**Alternative Anschalterichtlinien für den Einsatz von  
VDSL2 Übertragungssystemen im Kupfernetz  
der Telekom Austria TA AG**

**(Vorschlag Tele2 im Rahmen der IAG NGA bei der RTR)**

# Performancegewinn VDSL2 im Vergleich zu ADSL2plus

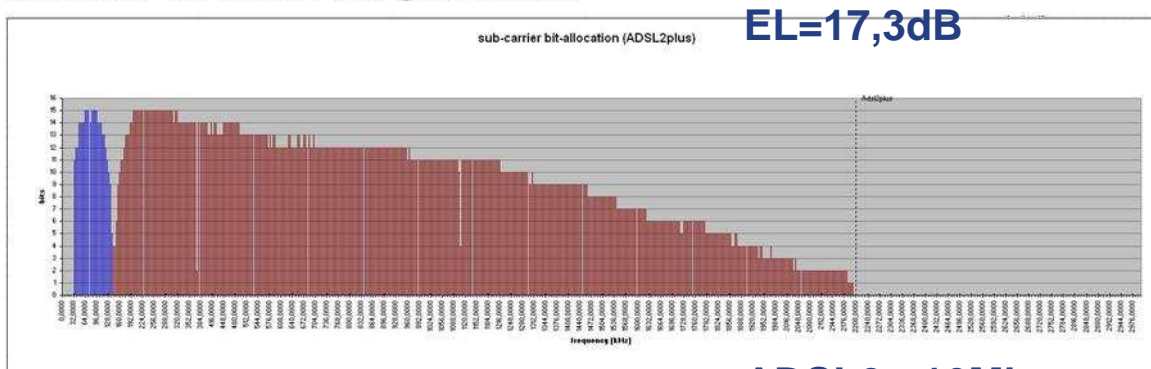
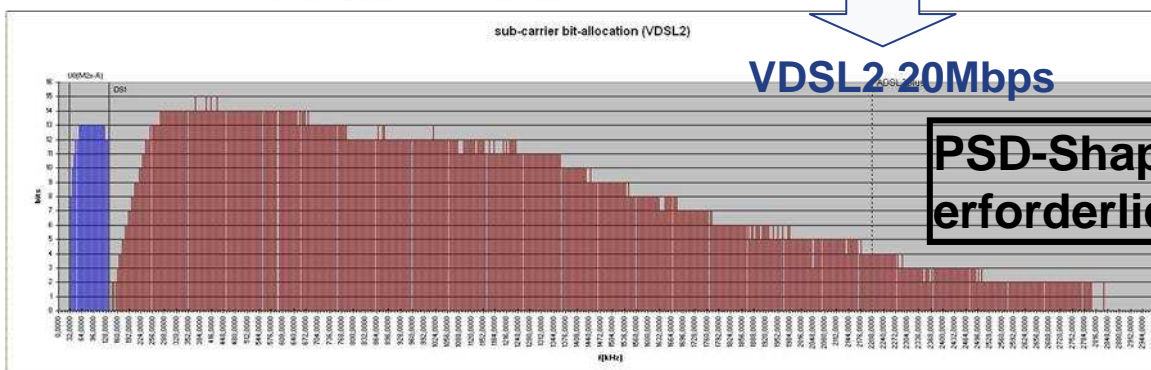
PSD-Shaping > 2,2MHz erforderlich

## VDSL2 – PSD Shaping

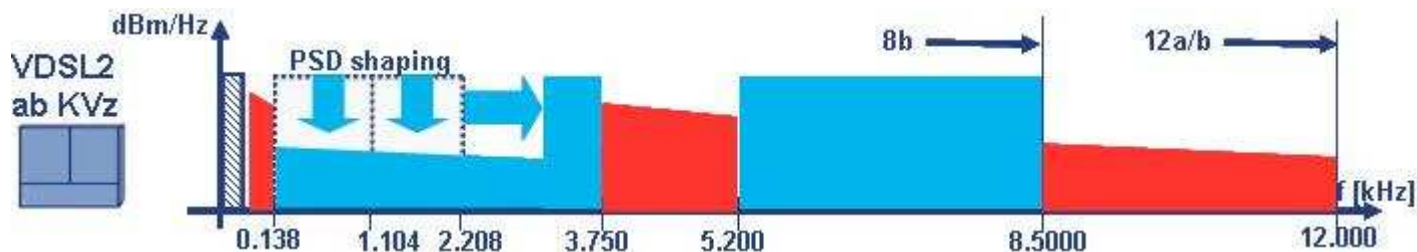
- Bei Betrieb von VDSL2 **ab HV** ist **PSD-shaping nicht erforderlich**
- Der Betrieb **abgesetzter Einheiten** ist planerisch so zu gestalten, dass bei möglichen Überschneidungen der Versorgungsbereiche ab HV für alle zugelassenen Technologien mittels **PSD-Shaping** eine Beeinträchtigung bestehender sowie neu anzuschaltender Services ab HV nachhaltig vermieden wird.
- dies ist durch PSD-Shaping für VDSL2 ab abgesetzter Einheit nach den für **diesen** abgesetzten Standort vorgegebenen Regeln einzurichten.
- gilt auch für abgesetzte Einheiten, in deren zugeordneten Vermittlungsstelle noch keine Entbündelung vorgenommen wurde

## VDSL2 – UPBO (Upstream Power Back-Off)

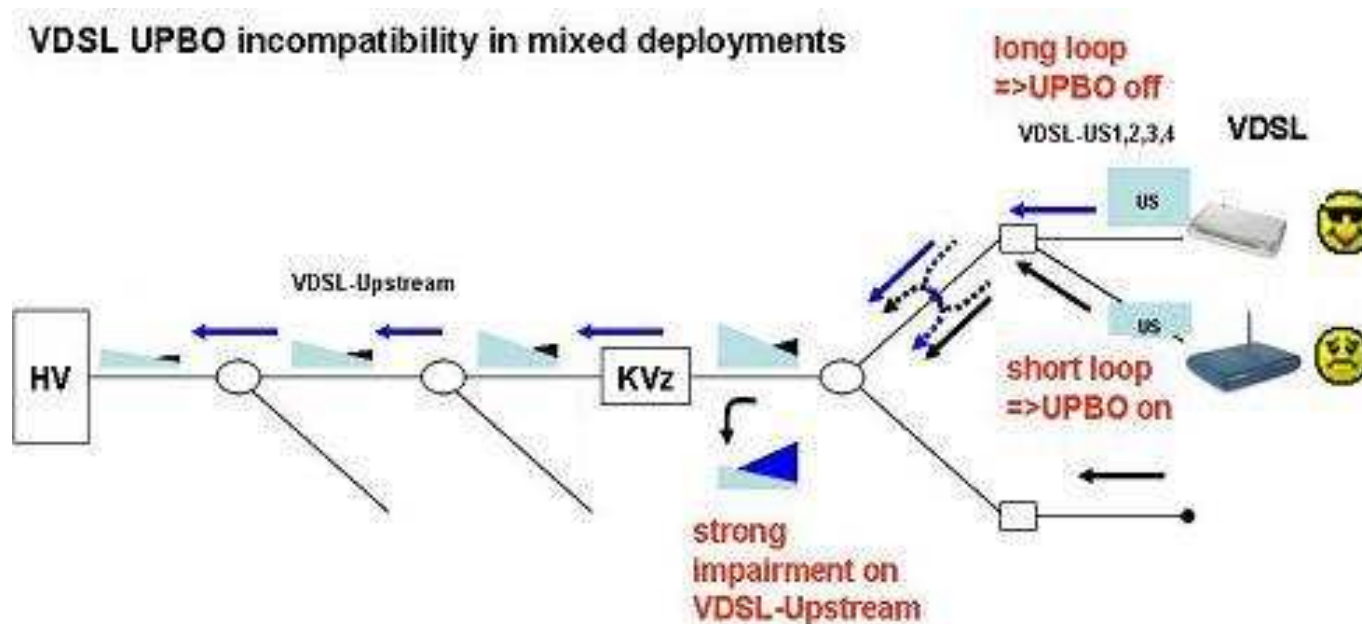
- muss in allen hierarchischen Ebenen für die Upstreambänder > 3750 MHz (US1, US2 Band) zwingend eingeschaltet sein.
- Problematik im Mixed Deployment: UPBO ist für alle Betreiber nur auf der hierarchisch gleichen Stufe wirkungsvoll einsetzbar (Leistungsreduktion wird aus Streckendämpfung ermittelt)

## Verwendung der Upstreambänder US1,2 bei Bereichsüberschneidungen bei UPBO Problem

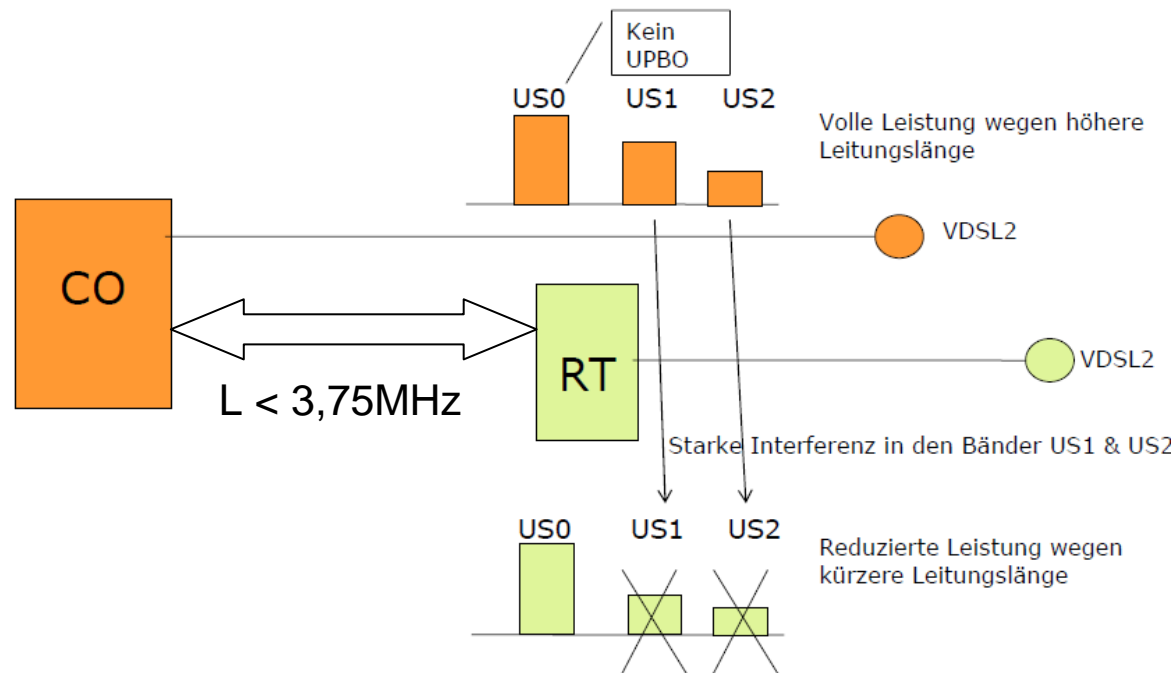
Im Fall einer nicht vermeidbaren gemeinsamen Signalführung in einem Kabelbündel unterschiedlicher hierarchischer Ebenen sind die **Upstreambänder US1 und US2** in der hierarchisch höheren Ebene zu deaktivieren

## generelle Netzverträglichkeit ADSL/ADSL2/VDSL2 Annex A/B/M

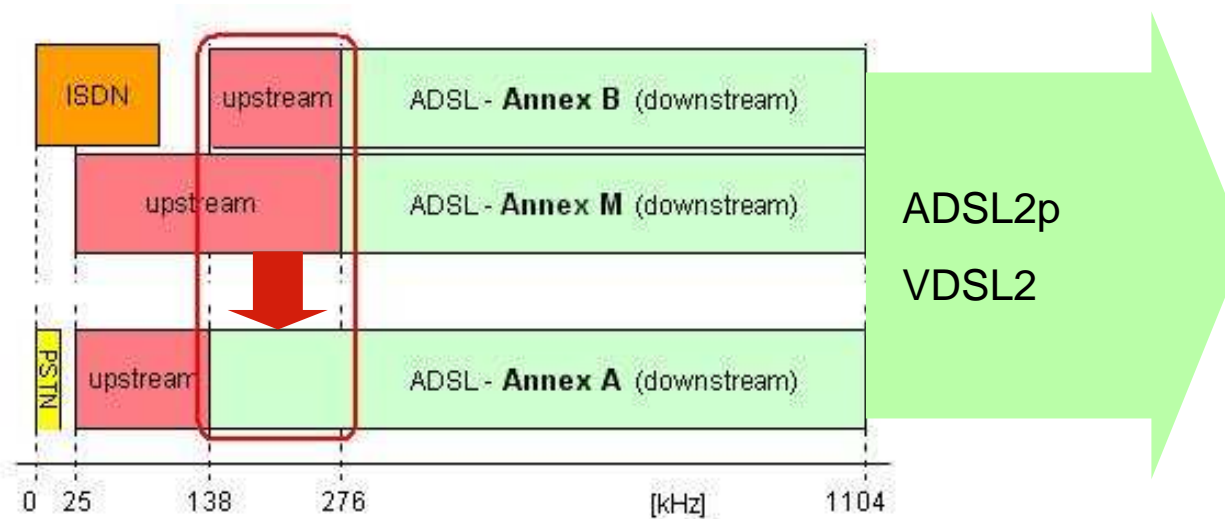
- **NVP zur Überprüfung der möglichen Beeinflussung von Annex B/M auf Annex A**
  - Unter Berücksichtigung einer hohen Penetration bei Einsatz von Annex B/M
  - Anzuwenden auf ADSL/ADSL2p als auch VDSL2

## Annex A-B/M Kompatibilität - Kompromissvorschlag

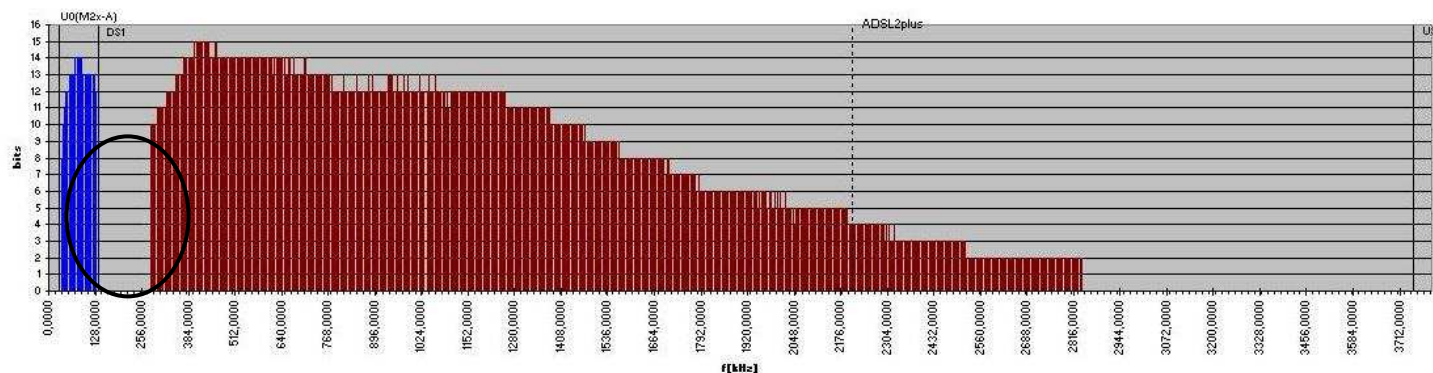
- Bei Annex B ist U0 zu deaktivieren
- Bei Annex M sind die Töne 138-256kHz auszublenden
